Detaljregulering for Øya - Flomvurderinger

Viser til Ringerike kommunes tilbakemelding på Norconsults planforslag for Øya, gitt i brevet «*Plan 387 Detaljregulering for Øya - Tilbakemelding til bearbeidet og supplert planforslag*», datert 6. april 2025. Dette notatet svarer ut kommentarer i brevet relatert til flom.

Figur 1: Beregnede maksimale vannstander langs ledemuren ved en 200-årsflom (Norconsult, 2020).

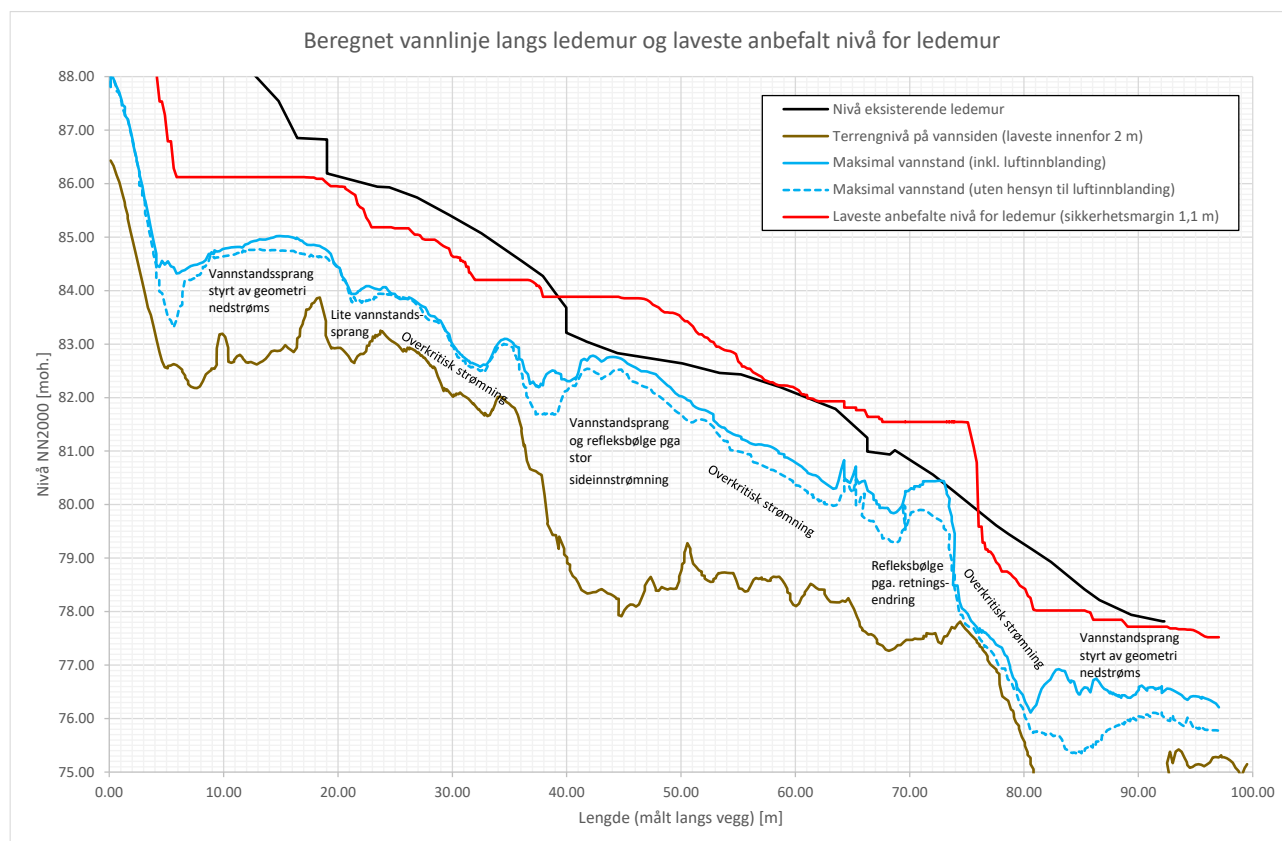
Resultatene fra beregningene antyder at eksisterende ledemur er omtrent akkurat høy nok til å forhindre overtopping ved en 200-årsflom, men når det tas hensyn til usikkerheten i beregningene (ved hjelp av en

sikkerhetsmargin) er muren for lav langs den midtre tredjedelen av murens lengde. Beregnede vannstander langs ledemuren ved en 200-årsflom er vist i Figur 1.

Langs de øvre 30-40 meterne av ledemuren ligger beregnet vannlinje over 1 m under terrengnivået på luftsiden av muren (slik terrenget var under NVE-skann fra 2016). Langs den midtre tredjedelen av murens lengde ligger beregnet vannlinje over terrengnivået på luftsiden av muren, med et høyeste beregnet vannnivå på ca. 82,8 moh. (NN2000 høyde).

Siden vannstanden (inkl. sikkerhetsmarginen) overtopper ledemuren bør det tegnes en flomsone på sydsiden av ledemuren for dagens situasjon. Dette samsvarer med NVEs praksis for flomsone bak flomverk. Utstrekningen til flomsone vil være avhengig av hvordan terrenget og byggene utformes i dette området. Det vil imidlertid være svært vanskelig å beregne flomsone i dette området nøyaktig, spesielt siden muren kun overtoppes når man legger til en teoretisk sikkerhetsmargin.

Basert på dette anbefales det (konservativt) at hele reguleringsområdet til Øya markeres med flomfare for dagens situasjon, og at det stilles krav om at ledemuren langs sydsiden av Hønefossen dimensjoneres, kontrolleres og bygges for de vannstander og laster (inkl. anbefalte sikkerhetsmarginer) som opptrer ved en 200-årsflom før resterende del av reguleringsområdet bygges ut.

Figur 2: Berørte områder (markert med rød skravur) ved fullt brudd på trykkørret til Hønefoss I kraftstasjon ifm. klassifisering av røret i 2017 (Norconsult, 2017).

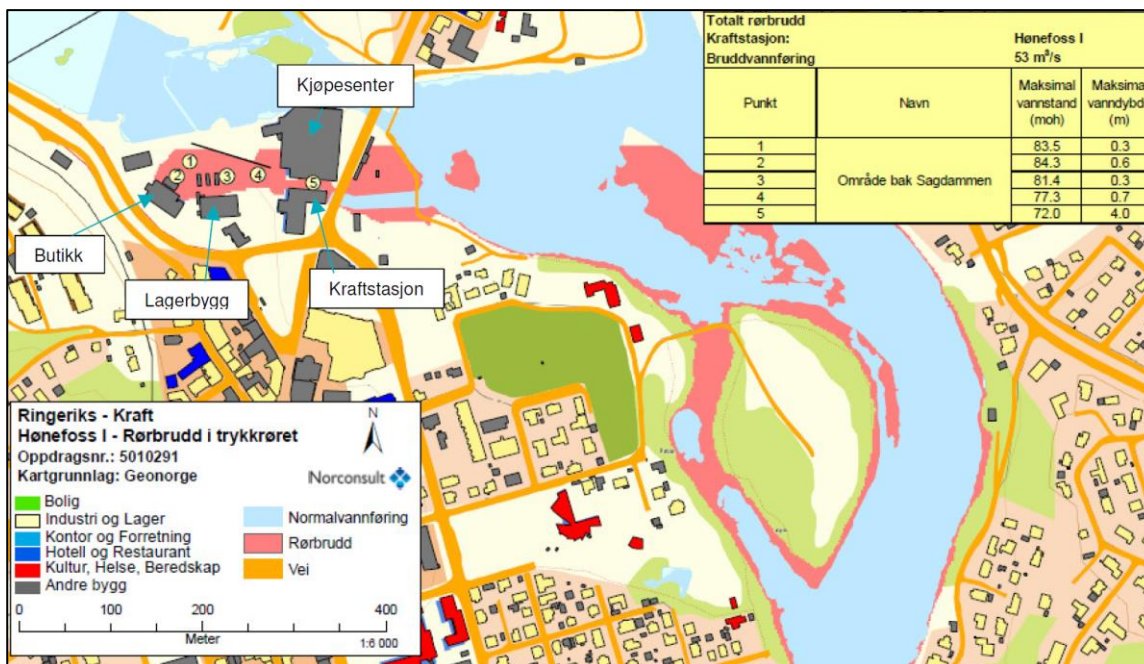
Videre er det usikkert om eksisterende ledemur har nødvendig stabilitet og styrke for å motstå de laster og krefter som følger av en 200-årsflom. Ved et brudd på ledemuren vil en betydelig større vannføring strømme ut på området syd for muren enn ved kun overtopping av muren lokalt. Flomsone syd for ledemuren vil da også bli større og sannsynligvis berøre rørgata til Hønefoss I kraftstasjon, som ligger ca. 15-50 m syd for ledemuren. Hvis trykkåret skulle gå til brudd som en følgeskade av at eks. ledemur overtoppes eller går til brudd (ikke undersøkt videre her), vil berørt område bli enda større. Figur 2 viser området som ble vurdert til å bli berørt av et fullt rørbrudd på trykkåret ifm. klassifisering av rørgata i 2017 (Norconsult, 2017). Store deler av reguleringsområdet for Øya er estimert berørt av rørbruddet.

Alternativt kan det gjøres vannlinje-/strømningsberegninger av flomsone syd for ledemuren (inkl. vurdering av følgeskader fra bla. rørbrudd på rørgata til Hønefoss I kraftstasjon hvis aktuelt). Dette vil imidlertid være komplisert og arbeidskrevende, og vil kanskje ikke redusere flomsone av betydning.
